INSTITUTO NACIONAL DE VÍAS **PROCESO MISIONAL EJECUCIÓN DE PROYECTOS DE INFRAESTRUCTURA DE TRANSPORTE** **MANUAL DE INTERVENTORÍA OBRA PÚBLICA** **LISTA DE CHEQUEO INFORME MENSUAL DE INTERVENTORÍA**	CÓDIGO	MEPI-MN1-IN-15-FR-1
		VERSIÓN	1
		PÁGINA

INFORME MENSUAL No. 20

OBJETO: MEJORAMIENTO Y MANTENIMIENTO DE LA VIA PLANETA RICA - PROVIDENCIA, EN EL DEPARTAMENTO DE CÓRDOBA. EN EL MARCO DEL CONVENIO N°2286 DE 2023, SUSCRITO ENTRE EL MUNICIPIO DE PLANETA RICA Y EL INSTITUTO NACIONAL DE VIAS

Asunto: Comunicado OFI-CONS-123-2025 Estructural box culvert 3.00x3.00 – R2.

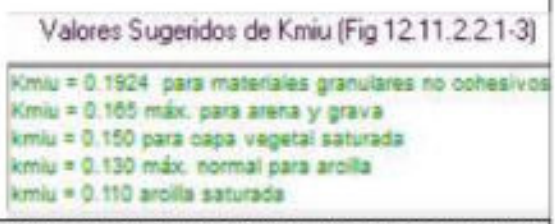
Por medio de la presente, se remite informe de revisión del diseño estructural de la obra señalada en el asunto, así:

Ítem	Observación
Características del suelo • Capacidad de carga. Capacidad de carga. Se insiste en reporta capacidad de carga admisible, sin diferenciar la capacidad en los estados límite de resistencia, evento extremo y servicio según lo establecido en la CCP-14 , lo cual se puede evidenciar en la siguiente imagen: 2.4. Características del suelo Capacidad de trabajo: Qa=20.00Tf/m2 a una profundidad de desplante de 4.00m, según estudio de suelos. En el documento denominado *Concepto técnico "CONSTRUCCIÓN DE BOX CULVERT 3.0x3.0 EN LA VÍA QUE CONDUCE DE PLANETA RICA AL CORREGIMIENTO DE PROVIDENCIA, MUNICIPIO DE PLANETA RICA, CÓRDOBA."*, se evidencia reporte de lo solicitado que debe ser validado por el Especialista en Geotecnia de la Interventoría e implementado por el Especialista Estructural en el análisis y diseño. Por lo anterior, se reitera la observación.	• Capacidad de carga. ***Sin atender***. No se realiza ajuste de capacidad de carga según dimensiones del box culvert en estudio. En el documento se sigue haciendo referencia a capacidades de box culvert con 2.00 m de base.

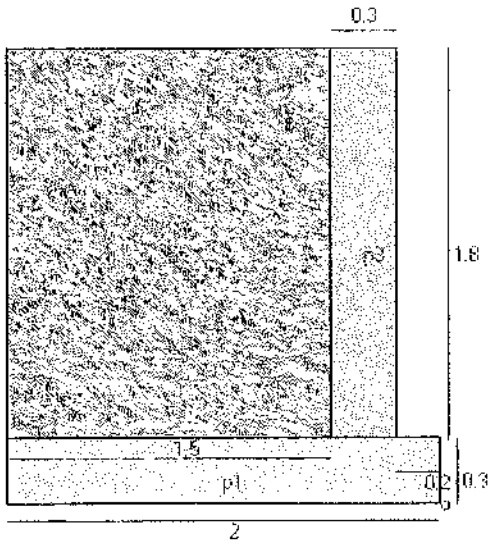
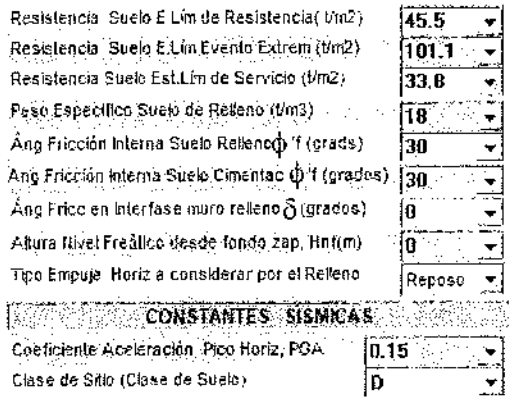
Ítem	Observación
Aprobaciones previas	La revisión del componente estructural y su eventual no aprobación solo será válida para construcción si se cuenta con la aprobación de ***todos*** los estudios requeridos que para el caso particular corresponde a los componentes hidráulico y geotécnico.
Concepto geotécnico	• Parámetros sísmicos. No se reporta esta información en el documento, por lo que se debe requerir la validación de los datos adoptados por el Especialista Estructural en el análisis y diseño de la estructura del asunto, lo cual debe contar con la respectiva revisión y Aprobación del especialista en Geotecnia de la Interventoría.
Diseño del box culvert - Parámetros	• Normas. La descripción correcta para la CCP-14 es ***Norma Colombiana de Diseño de Puentes LRFD***, no existe Código Colombiano de Diseño Sísmico de Puentes vigente. • Concreto. No se indican parámetros de resistencia para el concreto estructural y pobre.

Análisis Estructural	En este aparte se indica que el análisis y diseño se realizó para dos condiciones de carga, una sin relleno y otra con relleno, sin emabrgo solo se remite resultados de la condición sin relleno.

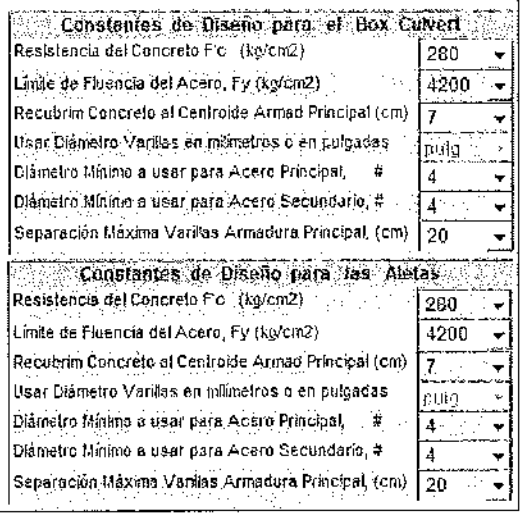
Item	Observación
	Por lo anterior, se solicita aclarar, cuál es la condición aplicable a la estructura en estudio.
Anexos	• Datos de Entrada – Dimensionamiento. Se debe justificar una zarpa 2.00 m para un muro de 1.60 m de altura.  – Datos del suelo y del relleno. Se adoptan los valores indicados en la siguiente imagen:  Las capacidades de carga del suelo en los estados límite de resistencia, evento y servicio no corresponden a los indicados en el Concepto Geotécnico.

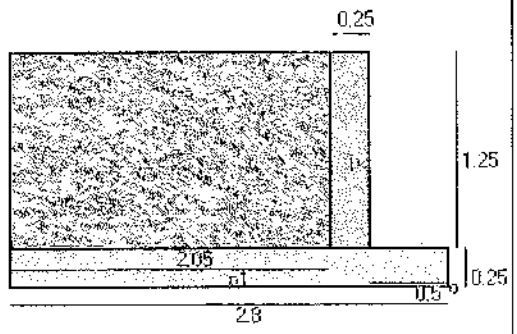
Diseño del box culvert - Parámetros	• Dimensionamiento. Las dimensiones de las aletas que se muestran en este aparte son diferentes a las mostradas en los datos de entrada del software de análisis y diseño utilizado. Por lo anterior, se solicita revisar y ajustar con base en lo planteado en el presente documento.

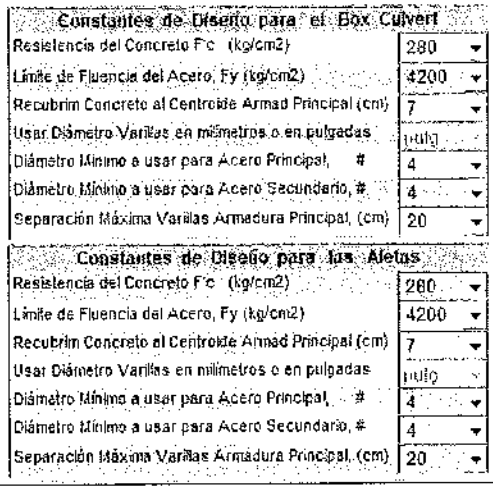
Item	Observación
	• Normas. La descripción correcta para la CCP-14 es ***Norma Colombiana de Diseño de Puentes LRFD***, no existe Código Colombiano de Diseño Sísmico de Puentes vigente. • Concreto. No se indican parámetros de resistencia para el concreto estructural y pobre.
Anexos	• Datos de Entrada – Dimensionamiento. Es diferente del presentado en el cuerpo de la memoria, por lo que se debe revisar y ajustar lo pertinente. Adicionalmente, se debe justificar una zarpa 2.80 m para un muro de 1.25 m de altura.   – Datos del suelo y del relleno. Se adoptan los valores indicados en la siguiente imagen: Resistencia Suelo E Lim de Resistencia(t/m2) 45.5 Resistencia Suelo E.Lim Evento Extrem (t/m2) 101.1 Resistencia Suelo Est.Lim de Servicio (t/m2) 33.8 Peso Especifico Suelo de Relleno (t/m3) 18 Ang Fricción Interna Suelo Relleno ϕ 'f (grads) 30 Ang Fricción Interna Suelo Cimentac ϕ 'f (grados) 30 Ang Fricc en interfase muro relleno δ (grados) 0 Altura Nivel Freático desde fondo zap, Hnf(m) 0 Tipo Empuje Horiz a considerar por el Relleno Reposo CONSTANTES SISMICAS Coeficiente Aceleración Pico Horiz, PGA 0.15 Clase de Sitio (Clase de Suelo) D
